**Autorità di Bacino dei fiumi dell'Alto Adriatico. Piano stralcio per l'Assetto Idrogeologico dei bacini idrografici dei fiumi Isonzo, Tagliamento, Piave e Brenta-Bacchiglione (PAI – 4 bacini).  
Comune di Camisano Vicentino (VI) e soggetti privati.  
Richiesta di aggiornamento della Tavola 57 della Carta della Pericolosità idraulica del PAI Brenta – Bacchiglione.**

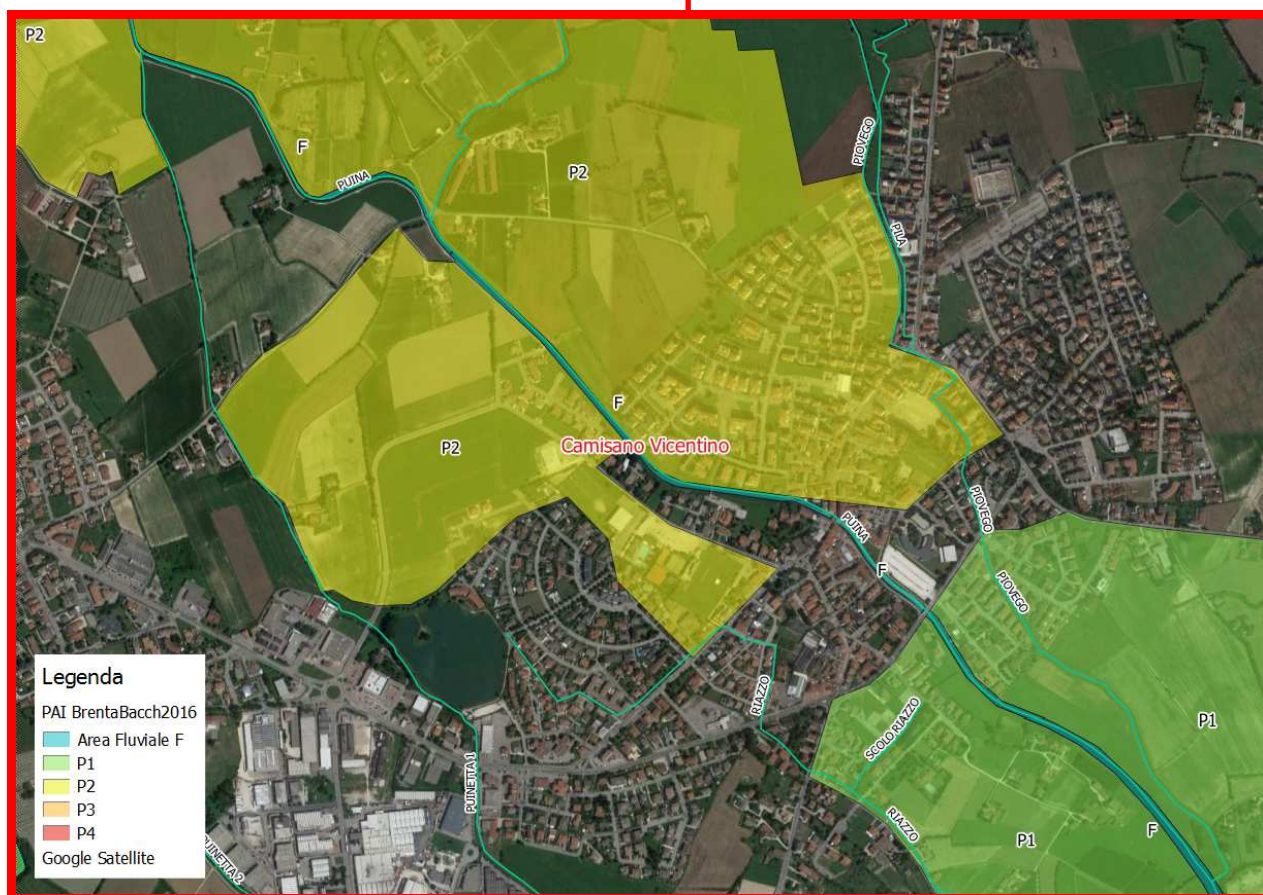
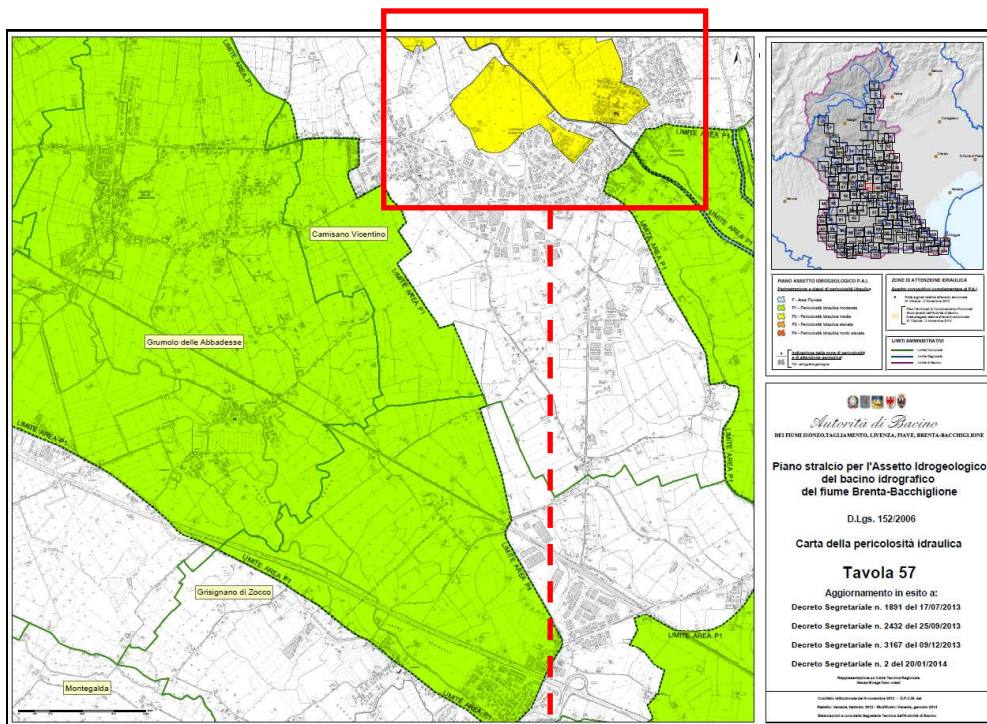
L'area in argomento, costituita da due zone contigue separate dalla Roggia Puina, attualmente risulta caratterizzata da pericolosità idraulica media (P2), come evidenziato nella Tavola n. 57 della Carta della Pericolosità Idraulica del PAI del bacino idrografico del fiume Brenta-Bacchiglione del PAI – 4 bacini, riportata in **Fig. 2**.

**Fig. 4 -** Rappresentazione del centro urbano di Camisano Vicentino: come risulta, a sinistra, nella cartografia del PAI e, a destra, su base cartografica aggiornata.

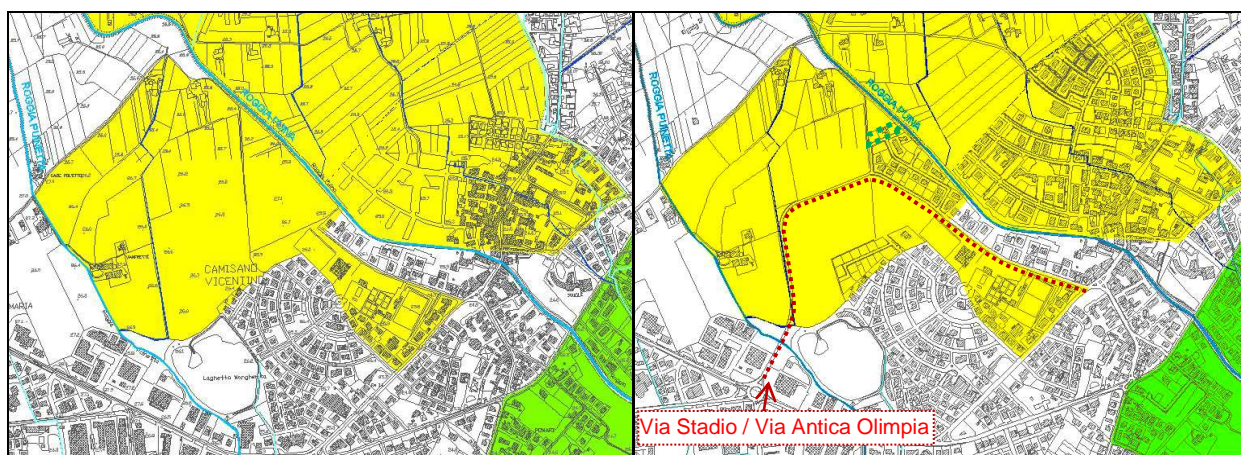
Tale infrastruttura, evidenziata con tratteggio rosso in **fig. 4**, è stata realizzata ad una quota più elevata rispetto al piano campagna e quindi rappresenta di fatto un elemento di separazione e di protezione delle aree poste a sud della viabilità stessa. Tanto che, anche in situazioni meteorologiche critiche, la zona a sud di Via Antica Olimpia, in corrispondenza dei lotti relativi ai citati piani di lottizzazione, dove sono stati realizzati degli edifici residenziali, non viene né allagata, né risente di fenomeni di ristagno.

Fig. 5 – Piano di Lottizzazione ‘Bellavista’.

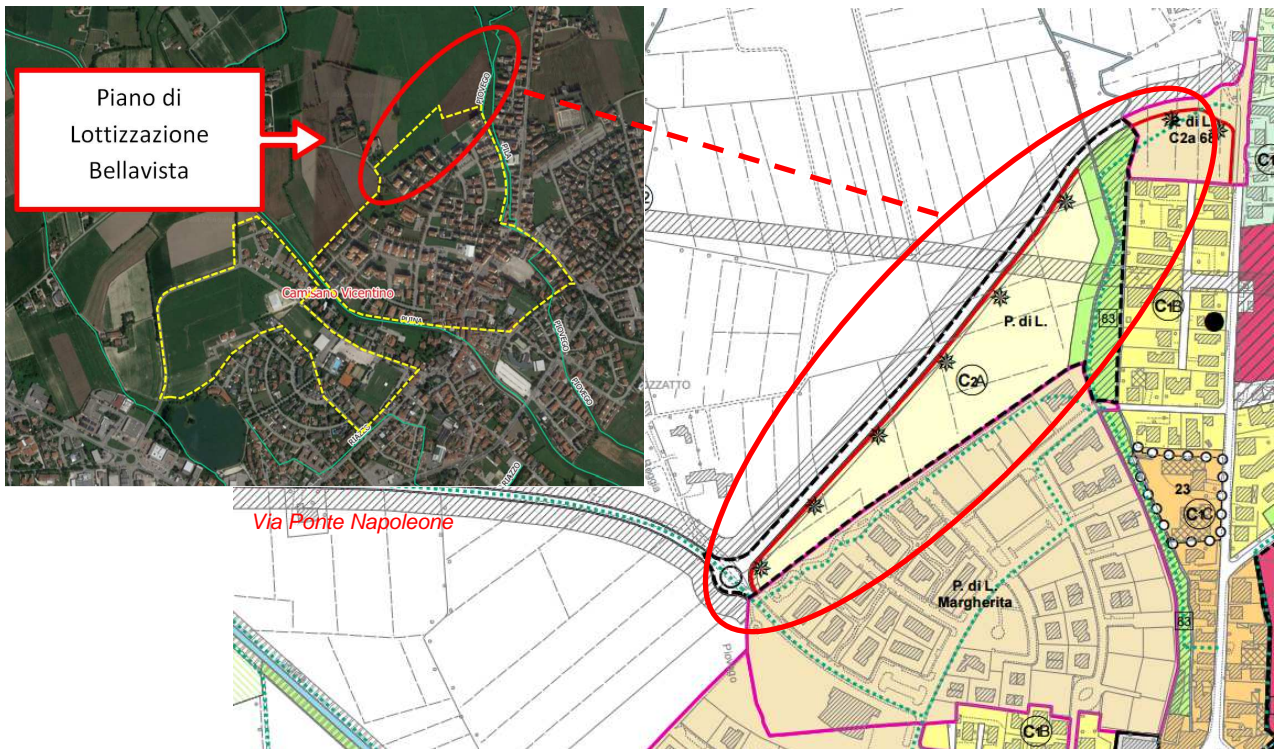
La zona posta più ad est, invece, include l'ambito di intervento interessato dal Piano Attuativo (e dal relativo Piano di Lottizzazione) denominato "Bellavista" (**fig. 5**). Il progetto prevede l'urbanizzazione di un'area che, posta a ridosso del capoluogo, si estende verso ovest dello stesso ed è racchiusa a nord dal canale Piovego. Relativamente a quest'area, in data 05/10/2009 il Consorzio di Bonifica Brenta aveva rilasciato al lottizzanti (allora rappresentati dal sig. Gianni Sambugaro) l'autorizzazione idraulica n. 12238.

L'istanza, inoltrata agli uffici regionali in data 21/03/2016, è stata corredata da una relazione tecnica a firma dell'ing. Paolo Barin di Fontaniva (PD), da cui si desume che l'area oggetto di intervento urbanistico è ritenuta "non più soggetta ad allagamenti" a seguito dei numerosi interventi eseguiti sulla rete idrografica consorziale, oltre che in prospettiva della prevista sopraelevazione che verrà attuata realizzando un nuovo sedime altimetrico alla stessa quota della strada comunale di Via Ponte Napoleone.

Fig. 6 – Quote altimetriche dei lotti posti a nord del Piano di Lottizzazione ‘Ca’ Alta’.

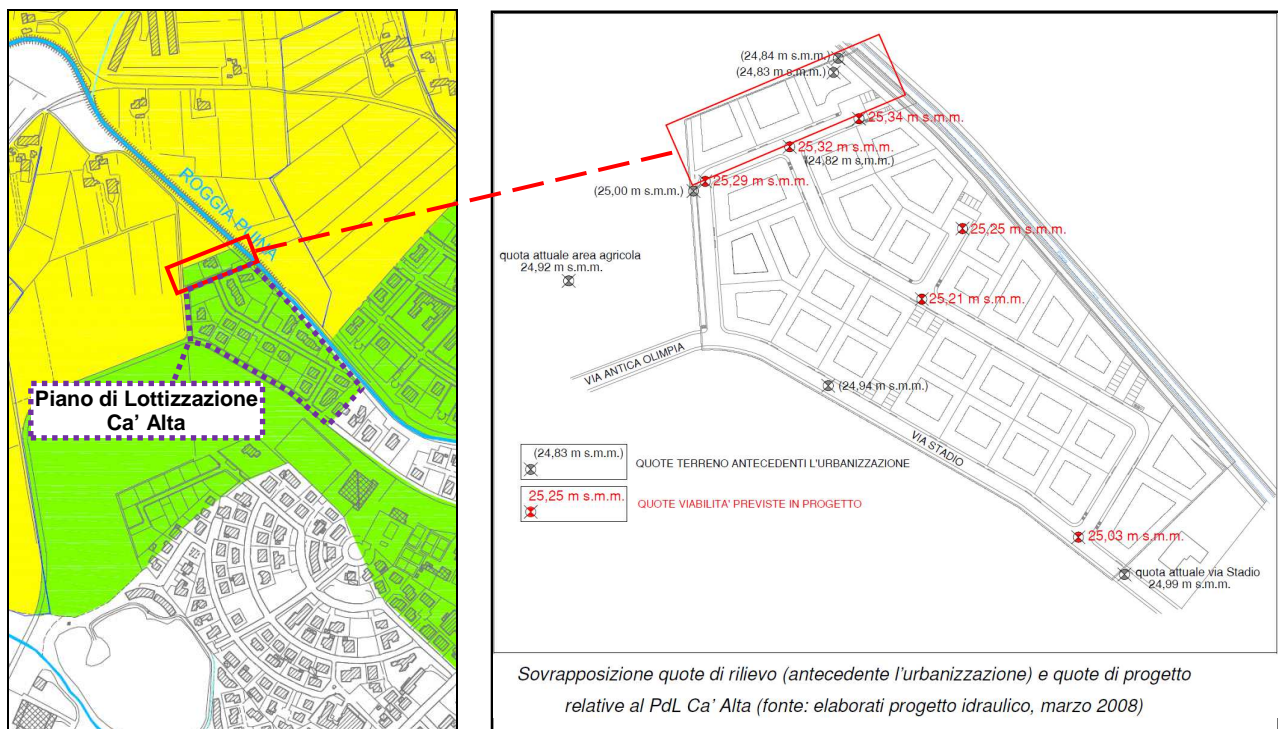
Dall'osservazione dell'estratto planimetrico contenente le quote preesistenti e quelle di progetto realizzate (**fig. 6**), si osserva che:

- il tratto di strada posto a nord presenta quote variabili tra 25,29 e 25,34 m s.l.m. ed i lotti oggetto di analisi sono posti a quota almeno pari a quella della viabilità;
- le quote dell'area agricola, antecedenti all'urbanizzazione, si attestavano attorno ai valori di 24,82 - 24,84m s.l.m.;
- il sedime della parte nord della lottizzazione risulta rialzata di circa 50 cm;
- la porzione nord presenta quote maggiori di tutto l'ambito di lottizzazione, che è quindi caratterizzato da una leggera pendenza in direzione nord-sud.

I lotti in parola si trovano, quindi, ad una quota superiore rispetto al resto della lottizzazione, per la quale era già stata avanzata la proposta di inserimento nella perimetrazione delle aree a pericolosità moderata P1. Essi, peraltro, si posizionano a circa 50 cm al di sopra dell'area agricola limitrofa, che risulta abbastanza regolare. Pertanto, per continuità con le aree poste più a sud, si ritiene coerente la richiesta di sclassificazione dei tre lotti posti a nord della viabilità del Piano di Lottizzazione Ca' Alta.

**Fig. 7** - Comune di Camisano Vicentino: proposta di modifica della Carta della pericolosità idraulica **Tav. 57** del PAI del bacino idrografico del fiume Brenta Bacchiglione.

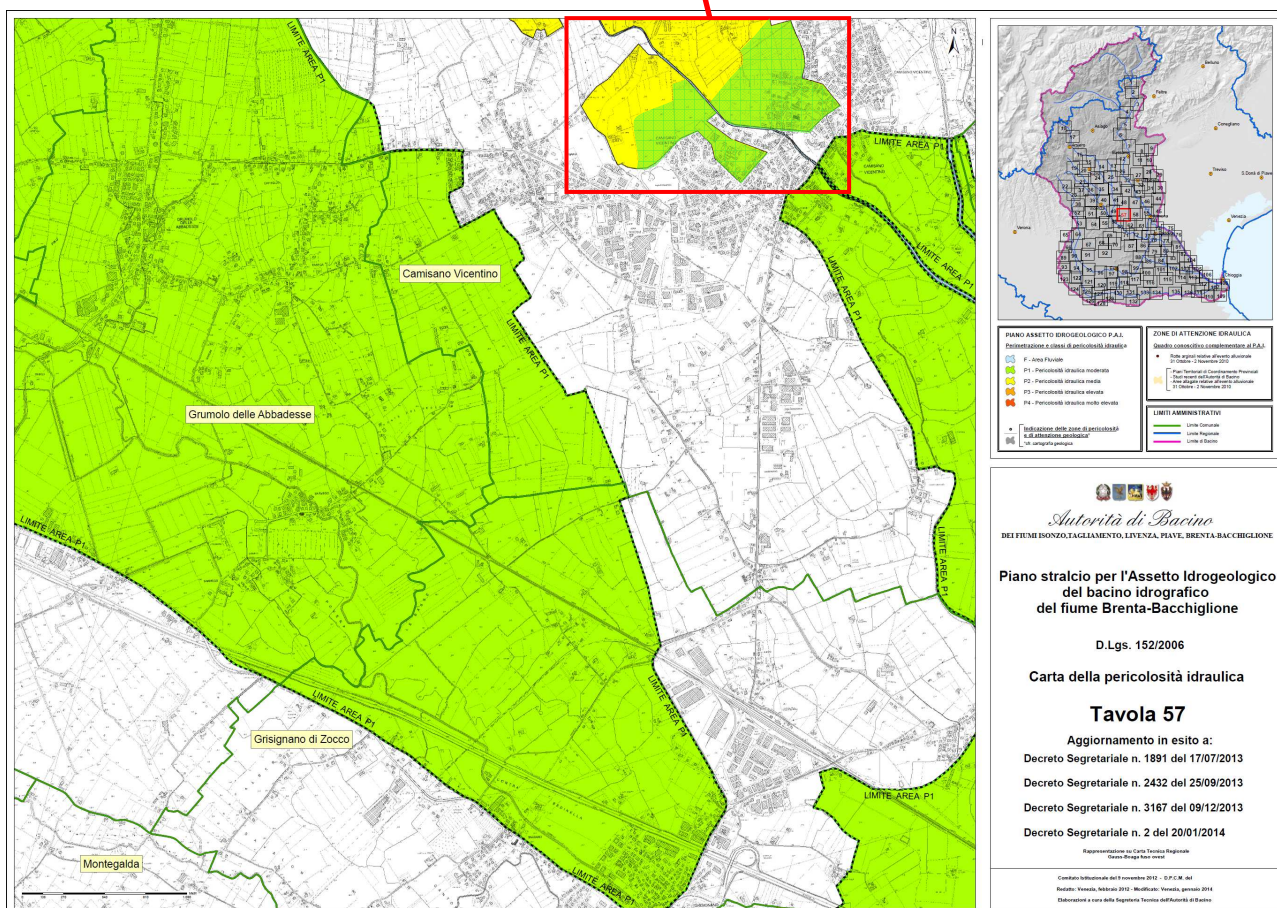
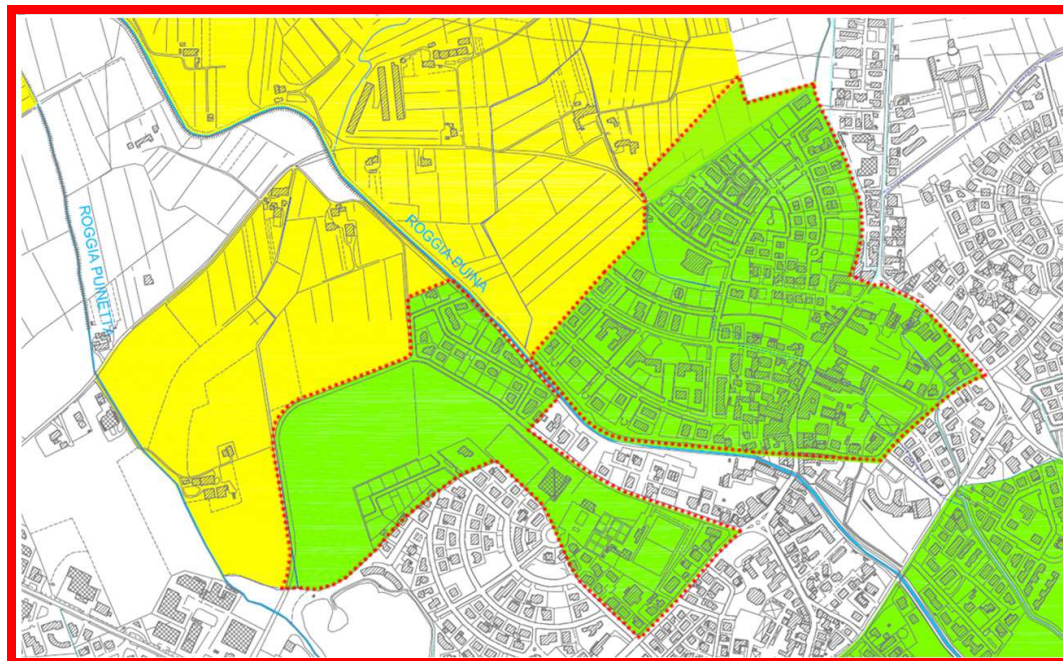
In considerazione della documentazione trasmessa dal Comune di Camisano Vicentino e dei pareri favorevoli rilasciati dal Consorzio di bonifica Brenta, si ritiene che tali interventi abbiano effettivamente ridotto il livello di rischio idraulico di una parte del territorio comunale e conseguentemente si propone alla competente Autorità di Bacino dei Fiumi dell'Alto Adriatico di modificare la perimetrazione della pericolosità idraulica riferita a Camisano Vicentino, di cui alla Tav. n. 57 del PAI del bacino del fiume Brenta Bacchiglione (PAI – 4 bacini), come indicato nella seguente **fig.7**.
